Dodatek č. 1

Dne 3. 1. 2023 uzavřely smluvní strany Smlouvu o dílo Spr 486/2022 (dále jen „Smlouva o dílo“) k provedení stavebních a souvisejících prací na akci „VS Olomouc – rekonstrukce střešního pláště“.

Protokol o změně díla
Změnový list číslo 1

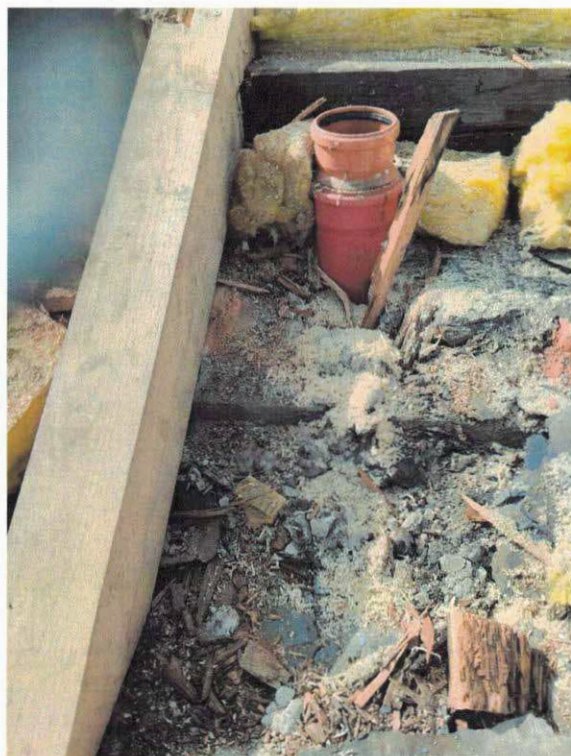
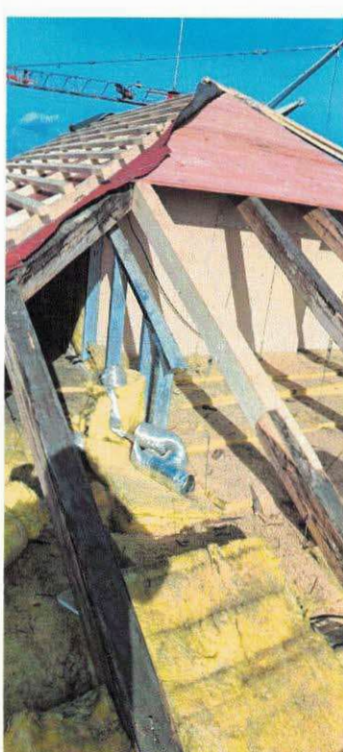
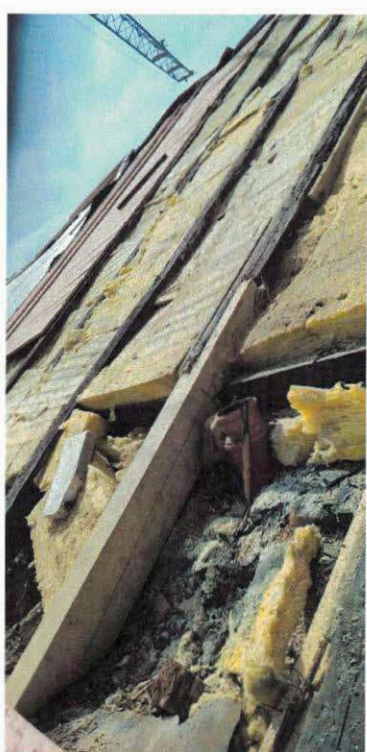
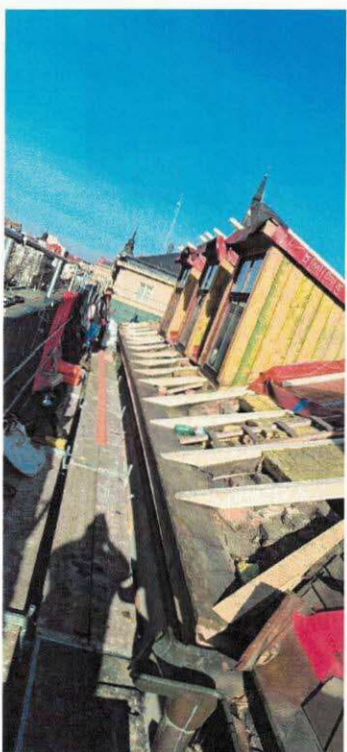
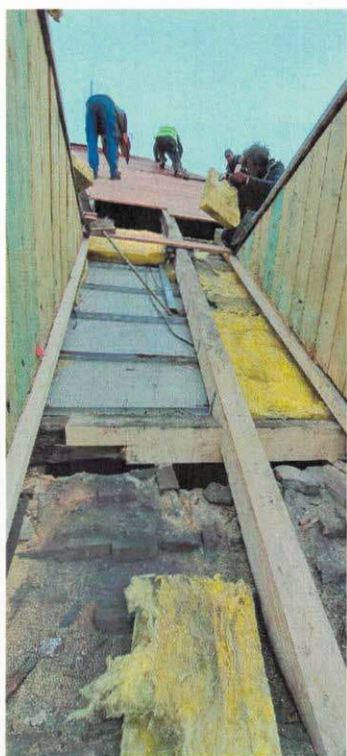
| <p>Popis změny: Po montáži lešení a zahájení demontážních prací na stávajícím souvrství střešního pláště bylo zjištěno, že námětky v okapní hraně jsou poškozeny ve větším rozsahu, než předpokládala projektová dokumentace. Pro výměnu těchto námětků bude nutné odstranit ulehlou suť, která se nachází v prostoru římsy. Po zahájení demontážních prací na objektu SO 02 bylo zjištěno, že prkenné bednění je poškozeno hnilobou a je nutné ho vyměnit za nové.</p> | | | |
| <p>Odůvodnění změny: Námětky, které jsou poškozeny hnilobou budou vyměněny za nové ve stejném materiálu i velikosti. Stávající krokve budou po odkrytí opatřeny nátěrem proti dřevokazným houbám, plísním a dřevokaznému hmyzu. Ulehlá suť, která se nachází v okapní hraně, musí být odstraněna z důvodu výměny poškozených námětků a možné tvorby dřevokazných hub. Veškerá suť bude transportována do kontejneru a uložena na skládku. Na objektu SO 02 je bednění v horším stavu než předpokládala projektová dokumentace. Bednění bude vyměněno za nové ve stejném materiálu i rozměrech. Tyto změny nebylo možné předvídat před započítáním demontážních prací.</p> | | | |

Budova SO 01 – tesařské výměny

Budova SO 01 – suť

Budova SO 01 – impregnace krovu

Budova SO 02 – výměna bednění
